改善箇所説明図

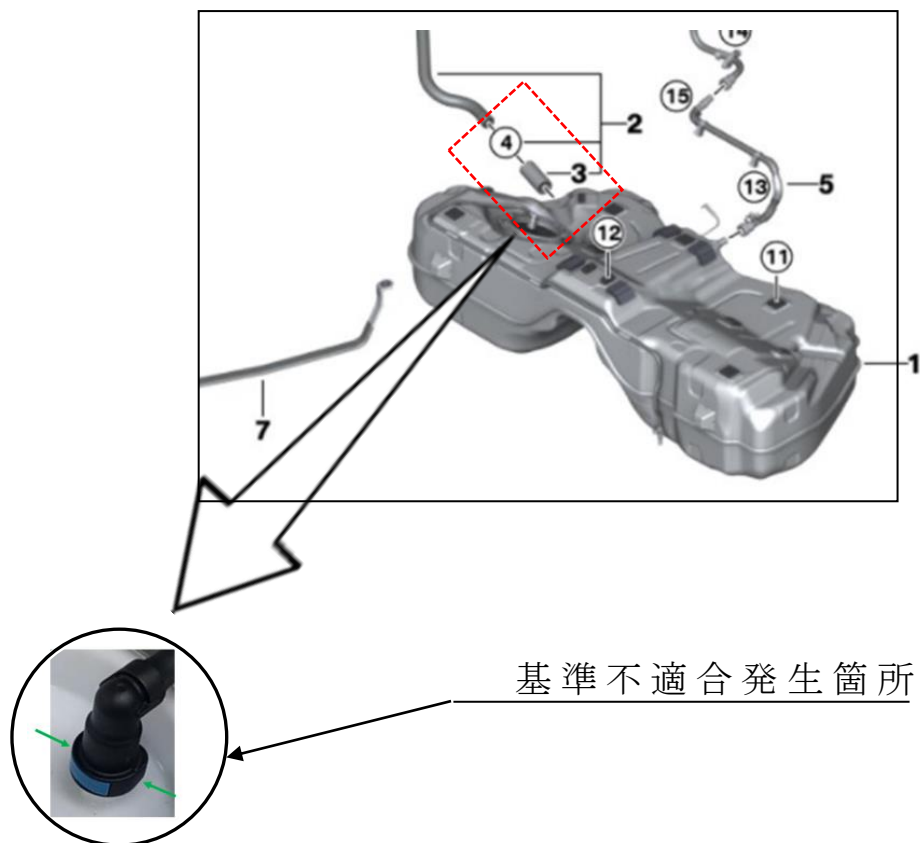
燃料タンクの製造が不適切なため、タンク上部に取り付けられた燃料パイプコネクタが正しく装着されていない可能性がある。そのため、走行振動などにより当該コネクタが外れ燃料が漏れ、走行中にエンジンが停止したりエンジンが再始動できなくなり、最悪の場合火災に至る可能性がある。

燃料ラインを点検して、燃料パイプコネクタが正しく装着されていない場合は正しく装着する。
